CHALANDRY-ELAIRE

PLAN LOCAL D'URBANISME

MEMOIRE EN REPONSE AUX AVIS DE LA MISSION REGIONALE DE L'AUTORITE ENVIRONNEMENTALE

Illustration 4: Localisation du site sur l'atlas cartographique de la TVB - source Schéma régional de cohérence écologique (SRCE)

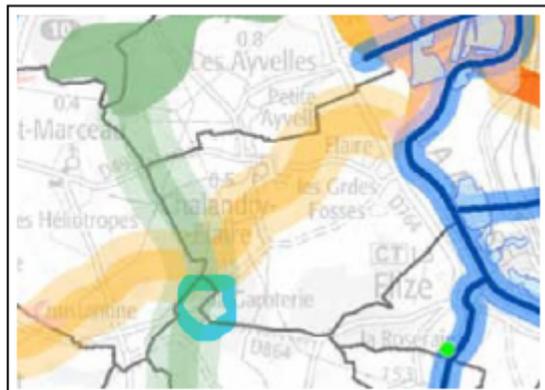
L'emprise du site est concernée par un corridor écologique des milieux boisés d'importance régionale qui n'a pas été étudié ni pris en compte. Le dossier indique qu'il est nécessaire d'une part de maintenir la haie et le règlement prévoit d'autre part sa destruction et son remplacement.

- **assurer la préservation stricte de la haie existante identifiée dans le cadre de la Trame verte et bleue et retirer toute mention concernant son éventuelle destruction et remplacement ;**

assurer la préservation stricte de la haie existante identifiée dans le cadre de la Trame verte et bleue et retirer toute mention concernant son éventuelle destruction et remplacement ;

La rédaction du règlement dans le dossier arrêté est la suivante : "La haie existante bordant la RD 864 sera conservée ou remplacée par une plantation équivalente composée d'essences locales."

Nouvelle rédaction: "La haie existante bordant la RD 864 sera impérativement conservée par tous moyens. Si néanmoins elle dépérit ponctuellement, elle sera complétée par une plantation équivalente composée d'essences locales pour continuer à former un écran végétal."

Figure 16 : LOCALISATION DE LA ZIP VIS-A-VIS DU SRCE DE CHAMPAGNE-ARDENNE ((Source : Etat initial, RÈgroupement des Naturalistes ARDdennais, COMPLEMENT 2025)

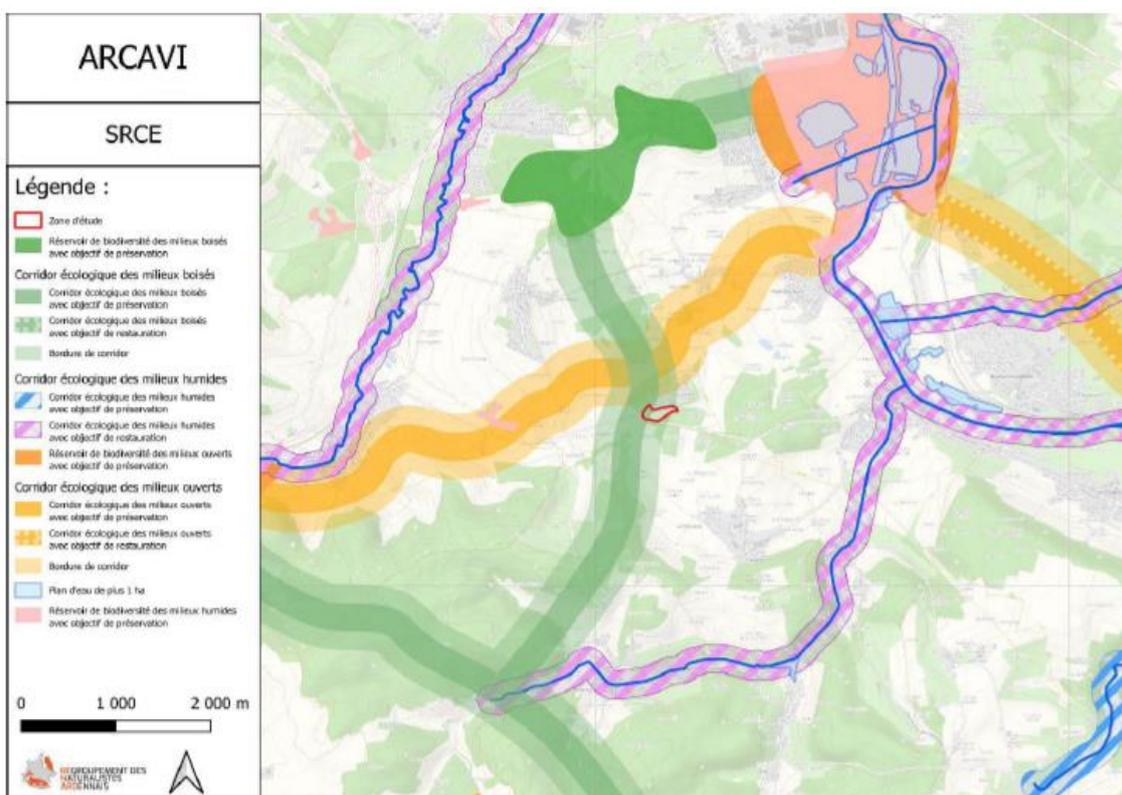
❖ **AUTRE RECOMMANDATION - SRCE**

La zone d'étude se situe à l'intérieur et/ou à proximité de plusieurs corridors écologiques définis dans le SRCE Grand-Est. La figure ci-dessous illustre sa position par rapport à ces différents zonages.

L'analyse de cette carte révèle que la zone d'étude est en bordure d'un corridor écologique de milieux ouverts et qu'elle est, en partie, intégrée à un corridor écologique de milieux boisés.

Prise en compte du SCRE dans la définition du projet

L'article L. 371-3 du code de l'environnement indique que le SRCE est opposable aux documents de planification et aux projets de l'Etat, des collectivités territoriales et de leurs groupements, dans un rapport de prise en compte.
